Vår dato: 18.01.2021 **Vår referanse:** 201955502-7 **Vår saksbehandler:**
Deres dato: **Deres referanse:** 202013202-2 Asle Rebbestad

Trøndelag fylkeskommunes svar på - høring av søknad om tillatelse til å deponere rene jord- og steinmasser Udduvoll vest/Reitdalen- Melhus kommune

Område for deponi og plangrense for vedtatt plan. Deponigrense er den indre, stiplede linjen. Illustrasjonen viser området fra nord.

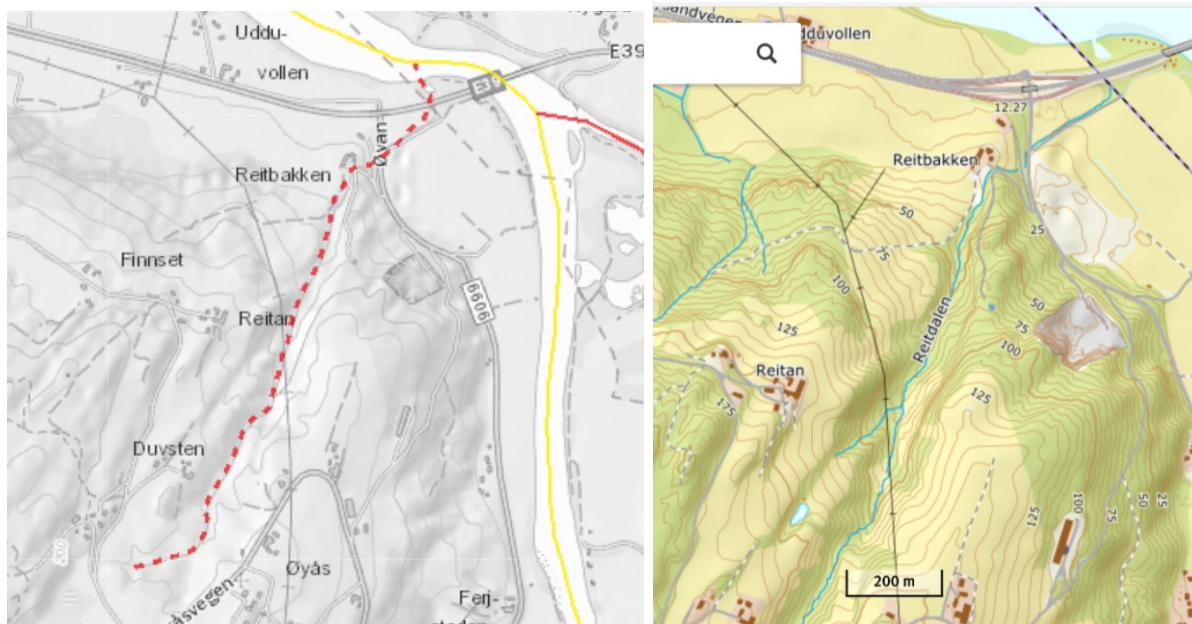
Miljøtilstanden i Reitanbekken er i dag svært dårlig som skyldes sumbelastning av flere påvirkningskilder (Vann-Nett). Vannforekomsten er i risiko for å ikke oppnå fastsatt miljømål og dersom omsøkt tiltak blir iverksatt, vil det være enda lenger vei for at Reitanbekken skal oppnå fastsatt miljømål. Med den dårlige miljøtilstanden skal det egentlig gjennomføres forbedrende tiltak (jfr. Vannforskriften §4).

Planen med dens bestemmelser ivaretar vannmiljø på en tilfredsstillende måte. Det skal blant annet oppføres sedimentasjonsbasseng for å forhindre avrenning fra anleggsområdet, kompensierende tiltak for fisk i nedre del av Reitanbekken samt miljøovervåkning. Bekken skal legges i rør, men åpnes igjen etter anleggsperioden. Ved gjenåpning av bekken bør istandsetting av bekkestrengen sikte på å oppnå miljømålet.
